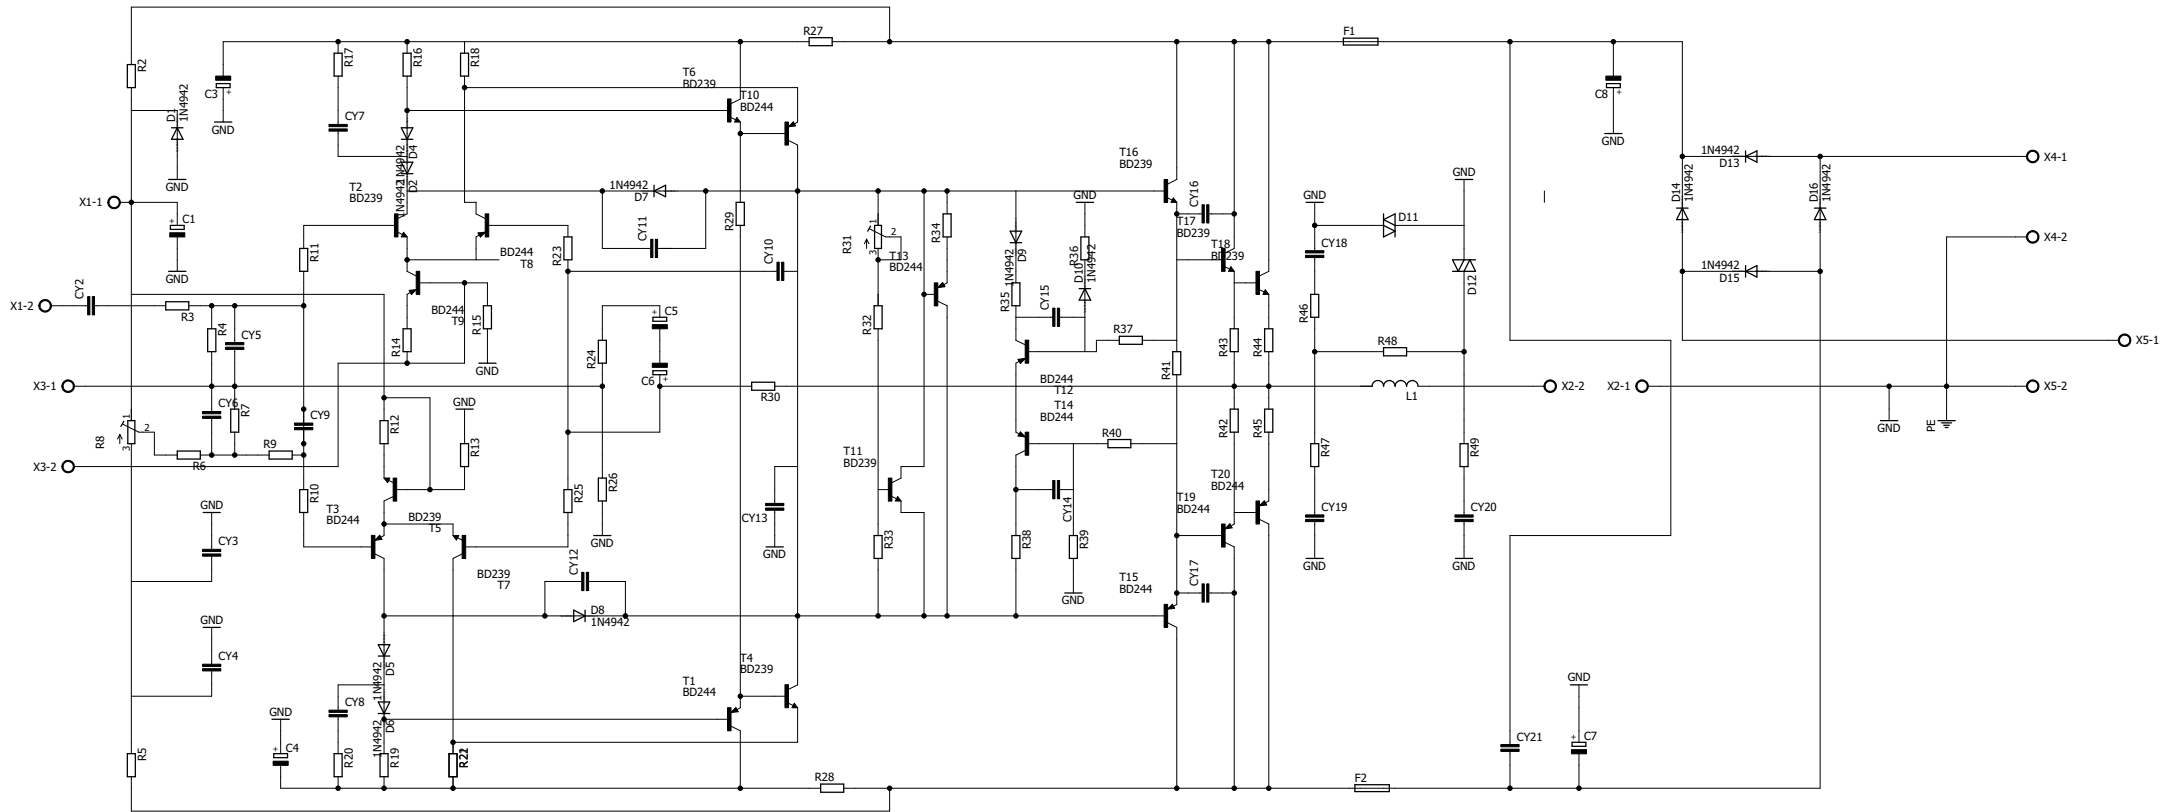
Text není důsledně vodorovný a kříží se s čarami schématu, chybí mnoho "junctions", chybí hodnoty součástek, Graetzův můstek nakreslen nestandardně, např. CY9 do schématu nepatří, R34 zakreslen chybně, atd.

Hodnoceno 2-
